Fagnotat

Vår referanse: PLAN-2022/20597-211
Saksbehandler: Marianne Veste
Dato: 27.06.2025

Fra
Plan- og bygningsetaten

Forslag til detaljregulering anbefales vedtatt Fana, Gnr. 40, Bnr. 187 mfl., Sætervegen, Arealplan-ID 70040000

Figur 2: Planforslag til offentlig ettersyn til venstre., revidert planforslag 2024 til høyre.

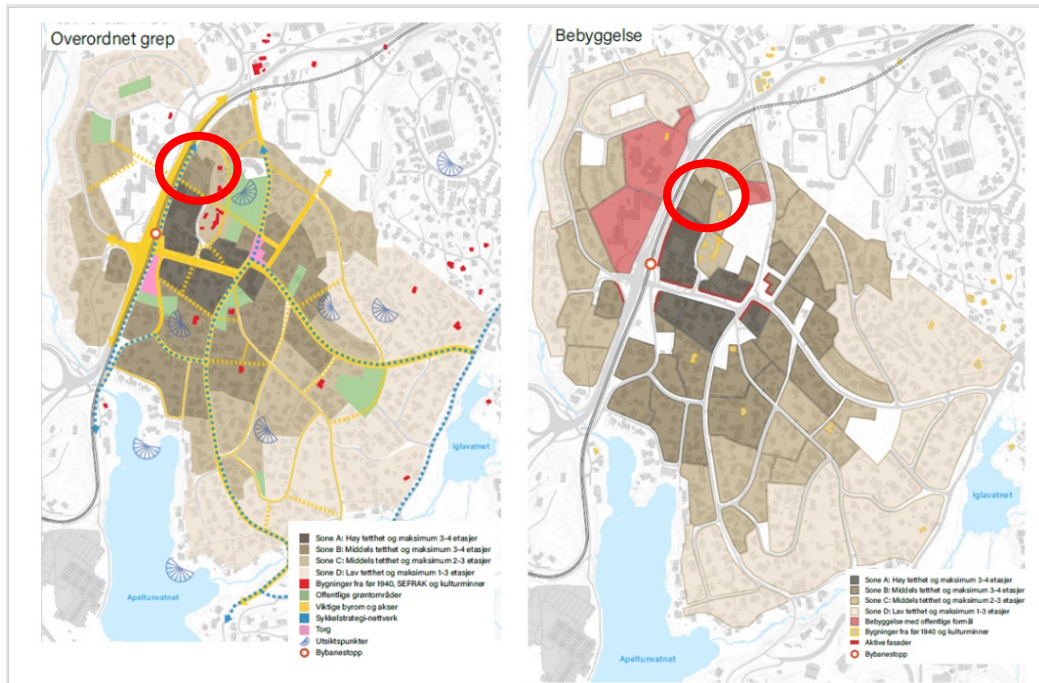
Planforslaget som ble lagt ut på nytt offentlig ettersyn i 2024, og som nå fremmes til sluttbehandling, har større volum og byggehøyder enn forslaget som lå ute på offentlig ettersyn i 2022, se figur 2 og tabell 1.

De største endringene omfatter felt BBB, hvor bebyggelsen er endret fra lamell til terrasseblokk, og parkeringsanlegg er endret fra parkeringskjeller til multiparkanlegg i flere nivå mot terrenget i øst i felt BBB. Endringene har medført at bruksarealet er økt fra 1750 m² i 2022 til 4415 m². Bruksareal til parkering var ikke medregnet i 2022. Til offentlig ettersyn i 2024 ble et nytt byggeområde inkludert i planområdet (felt BKS) og bolig på Skjoldstølen 44 foreslått revet til fordel for uteoppholdsareal. Sammenstilling av planforslag i 2022 og 2024 er gjort rede for i planbeskrivelsen kapittel 6.

Figur 3: Utsnitt fra overordnet stedsanalyse på Skjold, som viser utbyggingssoner og overordnede strukturer. Planområdet er markert med rød sirkel.

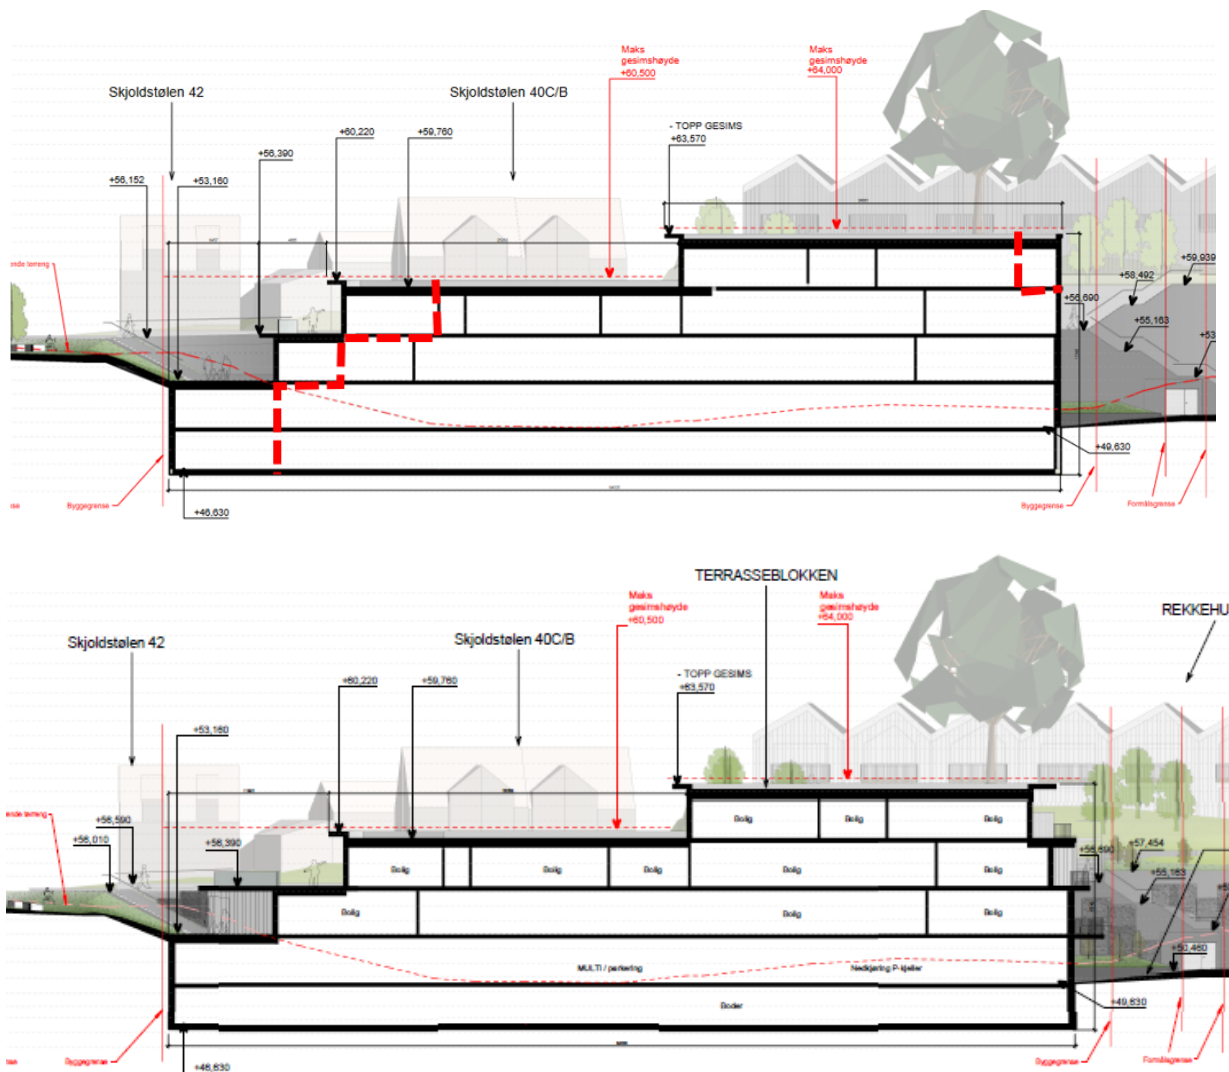
Det er utarbeidet en overordnet steds- og trafikkanalyse for Skjold, datert 01.04.2022 (saknr. 202025387). Planområdet ligger hovedsakelig i sone B i anbefalingskartet for bebyggelse, der det anbefales lavblokker på 3-4 etasjer med innslag av rekkehus og flermannsboliger, se figur 3.

I planforslaget legges det opp til ny bebyggelse over 2-5 etasjer. Byggehøyden overstiger dermed anbefalt byggehøyde i stedsanalysen. PBE vurderer likevel at planforslaget er i tråd med øvrige tematiske anbefalinger i stedsanalysen, blant annet at det foreslås en variert typologi som gradvis tilpasser seg omgivelsene og at det legges opp til nye tverrforbindelser.

Figur 4: Øverst: Anbefaling fra fagnotat i 2024. Rød stiple linje viser våre anbefalinger til justering av bebyggelsen. Nederst: Foreliggende snitt av bygg BBB.

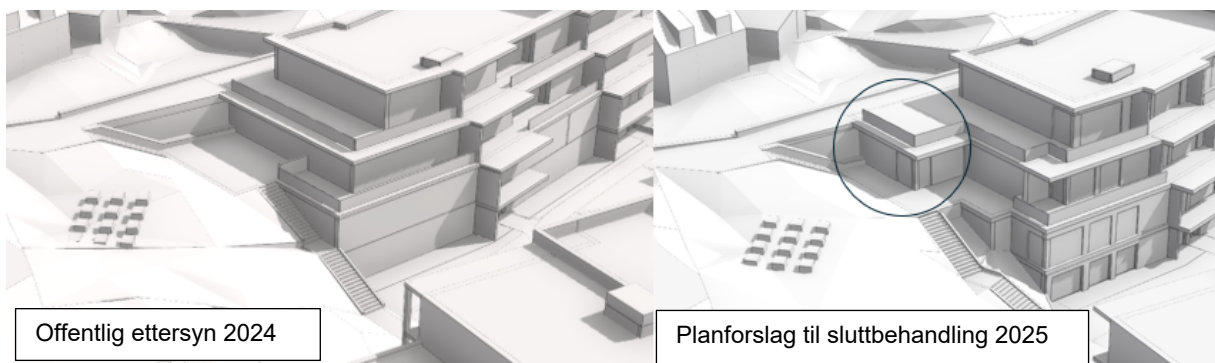
Da terrasseblokk ble lagt frem som et alternativ i etterkant av offentlig ettersyn i 2022, var volumet mindre og PBE var positiv til det som ble presentert. Frem mot nytt offentlig ettersyn i 2024 økte terrasseblokken i volum og fotavtrykk, og PBE ga tydelige tilbakemeldinger om at volumet var for utflytende og at bygget måtte brytes opp. I vårt fagnotat til offentlig ettersyn anbefalte vi en bedre tilpasning til terreng for den nordlige delen jf. rød stiplet linje i figur 4.

Som følge av utforming av parkeringsanlegget har ikke forslagsstiller ønsket å redusere verken fotavtrykket eller byggehøyden jf. vår anbefaling (figur 4). I revidert planforslag mottatt til sluttbehandling har forslagsstiller likevel gjort noen justeringer av bebyggelsen (se figur 5), blant annet er volumet bearbeidet noe i nordenden, hvor trappen er delvis flyttet ut i felt f_BUT. Det er videre lagt til et bygningsvolum på tredje plan med hensikt å skape et mer oppbrutt volum. I bestemmelsene er det sikret nedtrapping av høyder og inntrapping av fasade mot nordvest, samt en tydelig terrassering av sørlig fasade.

Figur 5: Utsnitt fra 3D-modell som viser justert bebyggelse i nordlig del av felt BBB etter offentlig ettersyn 2024.

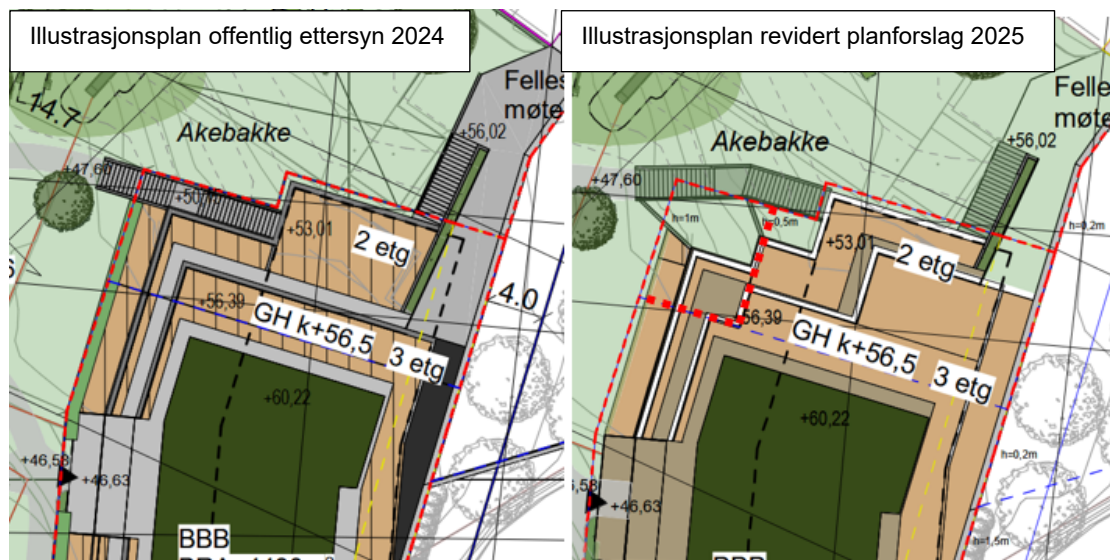
Parkeringsarealet legger premisser for bygningsvolumet, og våre forslag til endringer ved offentlig ettersyn vil påvirke disponeringen av bygget. Vi vurderer likevel at det kan gjøres ytterligere grep for å gjøre volumet mindre utflytende og gi et mer åpent møte mot uteoppholdsareal i nord. Til sluttbehandling anbefaler vi derfor at formåls- og byggegrensen i nordvestlig del av felt BBB trekkes 8 meter mot sør og 6,4 meter mot øst, tilsvarende rød stiplet linje i illustrasjonsplan under (se figur 6), jf. vedtakspunkt 2.b.

- b. Formåls- og byggegrensen i nordvestlig del av felt BBB justeres 8 meter mot sør og 6,4 meter mot øst. Formål f_BUT utvides tilsvarende.
 - c. Byggegrense i nordvestlig del av felt BKS settes i fasadeliv for eksisterende bygg som forutsettes revet.

Figur 8: Skisser fra tidligere presentasjon da terrasseblokk først ble introdusert (saksdokument: PLAN-2022/20597-78).

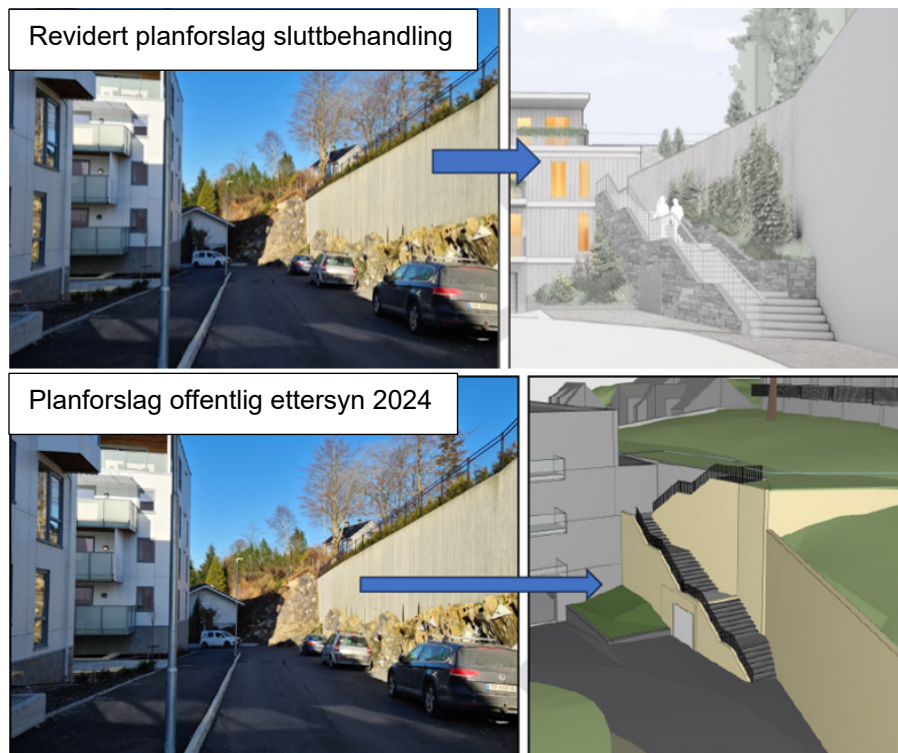
I henhold til bestemmelse punkt 3.1.7.d. skal hovedmaterialer for fasader være tre, og det skal være variasjon i fasadematerialer innenfor BBB, BKB1 og BKB2, herunder murpuss, båndtekkning, tegl og/eller stein. Det kan tillates mindre innslag av andre materialer som platekledning. PBE har vært positiv til byggenes visuelle kvaliteter og materialbruk som vist i figur 8, og flere av disse prinsippene er videreført i formingsveileder. Terrasseblokk i felt BBB har et stort og langt volum, og materialbruk og terrassering er et viktig virkemiddel for å bryte det opp og gi byggene en menneskelig skala. Dette må derfor vektlegges i arbeidet frem mot innsending til byggesaksbehandling.

PBE vurderer at variasjon mellom utkragede og inntrukne balkonger i figur 8 viser en god symmetrisk variasjon mot Fanavegen og anbefales videreført til byggesaksbehandling.

Figur 10: Plankart til offentlig ettersyn i 2022 til venstre, og revidert forslag 2024 til høyre, hvor f_SGG2 foreslås regulert som del av BFS1. Rød heltrukken linje viser dagens gangforbindelse, og rød stiple linje viser mulig fremtidig gangforbindelse.

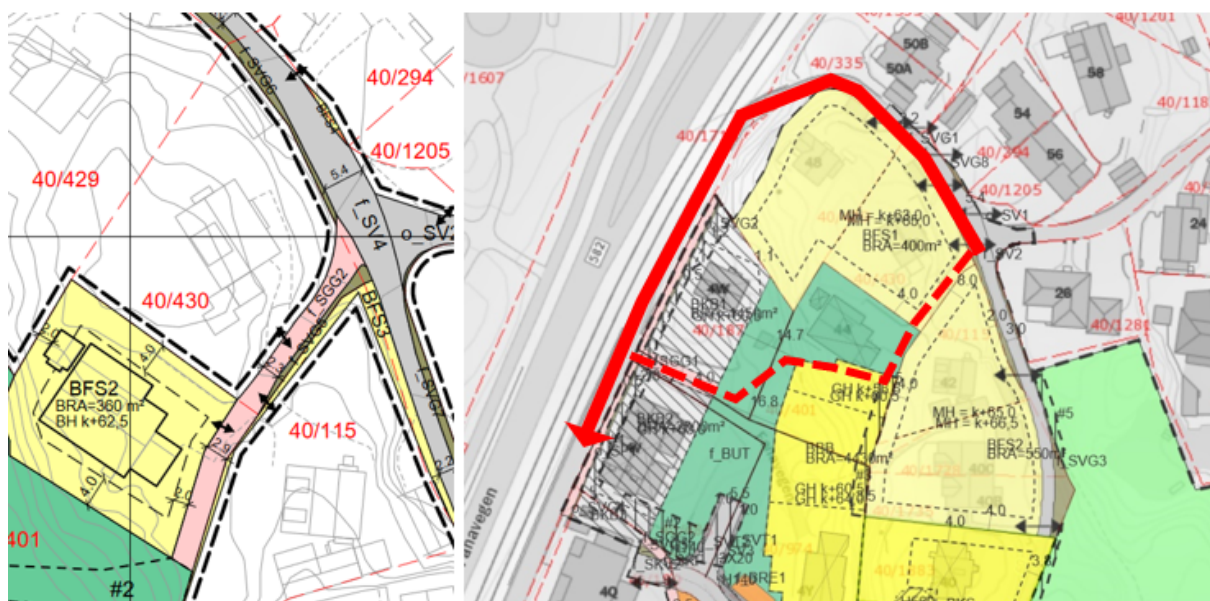
Til offentlig ettersyn i 2022 var det foreslått en gangforbindelse i nord med formål gangveg (f_SGG2), se figur 10. Til offentlig ettersyn i 2024 ble dette endret til boligformål (BFS1) med ny avkjørselspil. PBE anbefalte i fagnotat at området ble regulert til gangveg, alternativt til boligformål med et bestemmelsesområde for å sikre forbindelsen. Forslagsstiller har ikke imøtekommet våre anbefalinger. Hjemmelshaver ønsker ikke ferdsel her, og har behov for å benytte dette arealet til en avkjørsel i fremtiden for universell adkomst til huset. Hjemmelshaver mener at en gangforbindelse kommer i konflikt med dette. PBE er av den oppfatning at hjemmelshaver må kunne benytte adkomsten i fremtiden, uavhengig av at det reguleres til gangveg. Arealet burde vært sikret som en fremtidig gangveg for å være i tråd med intensjoner i KPA om ferdselsårer og gangnett. Eksisterende forbindelse mot Fanavegen er vist som heltrukken linje i figur 10, og anbefalt ny forbindelse er vist som stiplet linje. Eiendom gnr. 40, bnr.401 har en tinglyst erklæring om ferdsel på denne private vegen, men dette er ikke tilstrekkelig for å sikre ferdsel. Det anbefales derfor ikke at privatveg reguleres til BFS1, men til formål gangveg (f_SGG3), fra Skjoldstølen (o_SV1) til felles uteoppholdsareal (f_BUT), jf. vedtaks punkt 2.d. Det anbefales videre at avkjørselspil fjernes, jf. vedtaks punkt 2.e, for å imøtekomme innspill fra Bymiljøetaten. Det kan åpnes opp for kjøring til eiendommene gjennom bestemmelsene.

Disse endringene i plankart medfører behov for en ny bestemmelse 3.12.4, jf. vedtakspunkt 3.d:

Ny bestemmelse 3.12.4: «f_SGG3 skal være felles for 40/430, 40/115, 40/401. Det tillates kjøring til eiendommene over f_SGG3 for 40/430 og 40/115.»

- d. Eksisterende veg i felt BFS1 reguleres til felles gangveg (f_SGG3) mellom felt o_SV1 og f_BUT, jf. felt f_SGG2 i plankart datert 18.03.2022 som var til offentlig ettersyn i 2022.

- e. Avkjørselspil fra o_SV1 til eiendom 40/430 fjernes.
3. Med følgende endringer i bestemmelsene:
 - a. Bestemmelse 3.3.12, kulepunkt to, slettes: «I BKB2 tillates 40 % av bebygd areal oppført med maksimal gesimshøyde som vist i plankart. Resterende bebyggelse kan oppføres med maks gesimshøyde til kote +60,5.»

Figur 11: Utsnitt fra presentasjon i 2022 til venstre, og utsnitt fra illustrasjon i foreliggende planforslag til høyre.

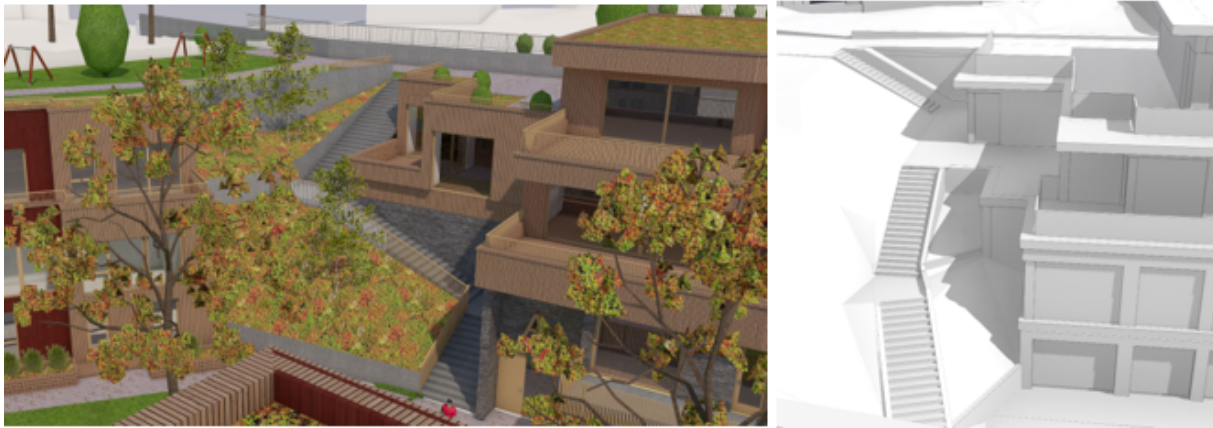
Det reguleres trapp på nordsiden av felt BBB, som både skal fungere som del av en forbindelse fra Skjoldstølen (o_SV1) til Fanavegen, og som adkomst til nordlig del av uteoppholdsarealet (f_BUT). PBE har vært opptatt av at trappeforbindelsen ikke kommer for tett på boliger, og at det er et tydelig skille mellom felles og privat areal. PBE vurderer at utformingen av trappen var bedre løst i forslaget som ble presentert i 2022, grunnet nivåforskjeller mellom trapp og bolig, se figur 11. I revidert forslag er trapp flyttet i illustrasjoner, men plassering er ikke sikret i planforslaget. PBE har vurdert at endelig plassering kan vurderes ved prosjektering av bebyggelsen, men det vil være viktig å minimere innsyn til boliger.
